GRE.EEC.R.73.IT.W.14670.00.102.00

IMPIANTO EOLICO DI CERIGNOLA

Progetto definitivo

Relazione di risposta alla richiesta di integrazioni del MiTE

Figura 2-1: Classificazione dell'area entro il raggio di 700 metri dagli aerogeneratori sulla base degli habitat della Carta della Natura – Corine Biotopes (ISPRA, 2013; 2014)

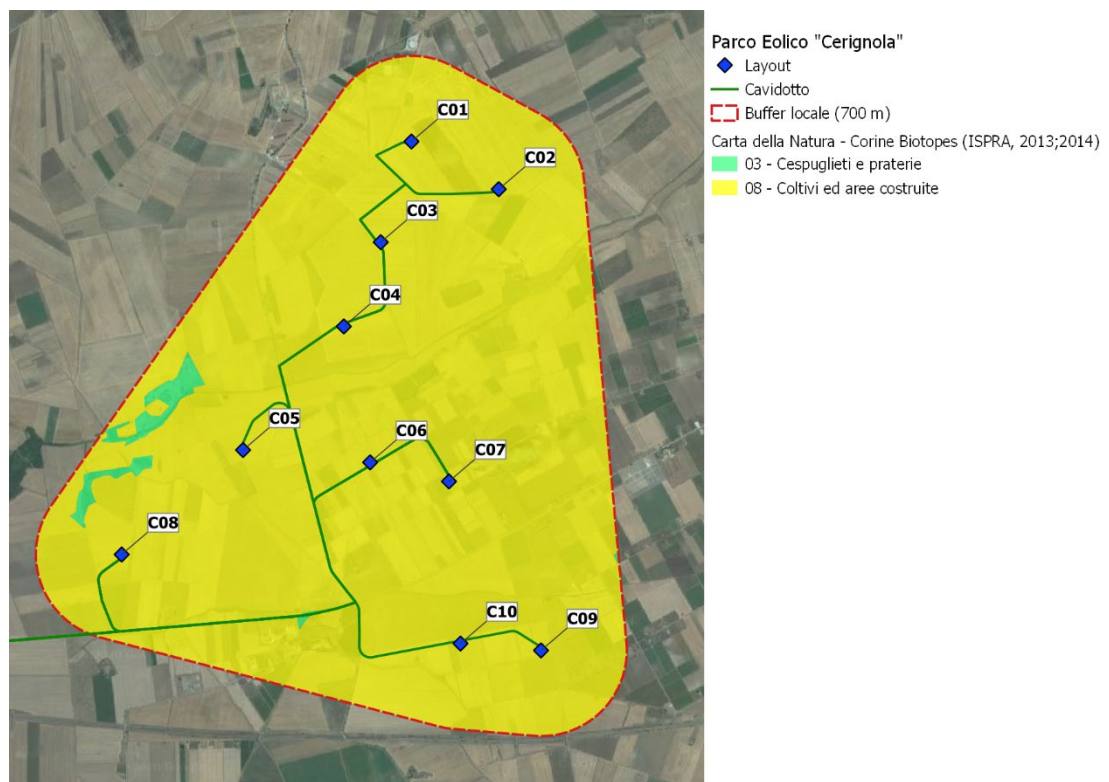
Il valore del consumo di suolo non risulta adeguatamente e puntualmente contabilizzato, in quanto devono essere inclusi viabilità (compresi gli ampliamenti eventualmente non ripristinabili), stazioni elettriche, o altre necessità e le piazzole degli aerogeneratori, contando sia la fase di cantiere temporanea che quella di esercizio e considerando le alternative

Si è successivamente proceduto a valutare l'occupazione di suolo in relazione agli habitat presenti nell'area di progetto.

In particolare, l'analisi è stata svolta considerando buffer sempre più ristretti attorno agli elementi costituenti il progetto (si veda l'elaborato GRE.EEC.R.26.IT.W.14670.00.058 - Studio di Impatto Ambientale, al capitolo 21).

Considerando un campo di analisi delimitato dal buffer di 700 metri dagli aerogeneratori, in linea con CLC ed uso del suolo, si rileva la quasi assoluta presenza di aree coltivate (98.67%). Una porzione di territorio molto limitata è, invece, occupata da incolti in cui si sono sviluppate comunità di graminacee subnitrofile (1.33%) e città, paesi e siti industriali (0.72%).

Figura 6-1: in verde le aree soggette ad instabilità geomorfologica di derivazione PAI Regione Puglia

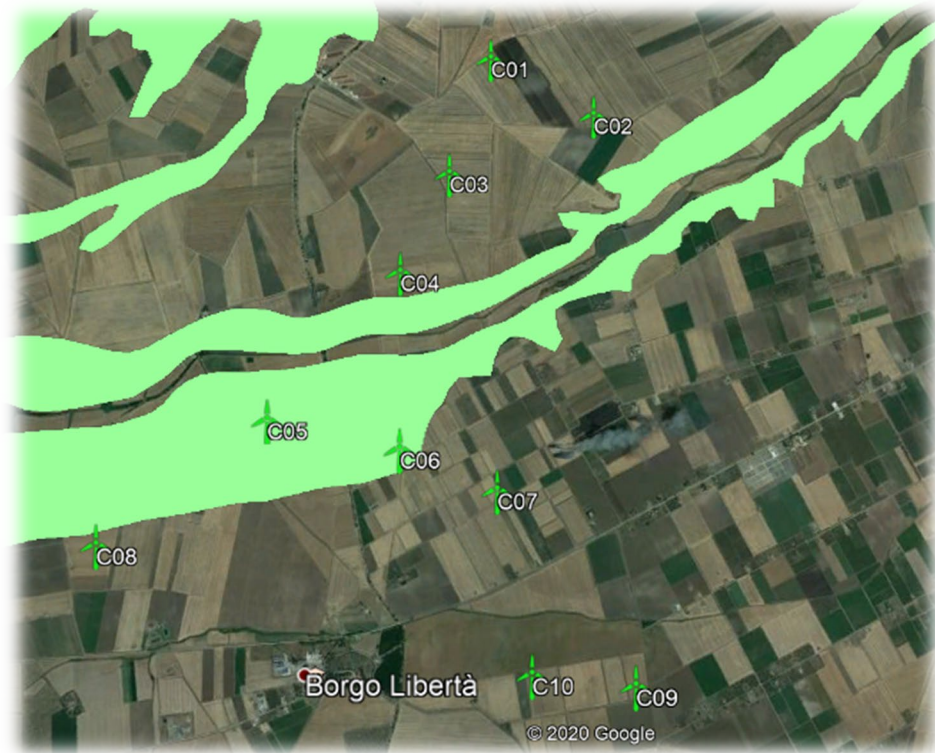
Dalla consultazione di detta tavola si evince che la Torre C 05 ed in parte anche la C 06 sono situate in corrispondenza della parte mediana di uno di questi fenomeni. Data la geometria e l'estensione dovrebbero essere fenomeni abbastanza superficiali.
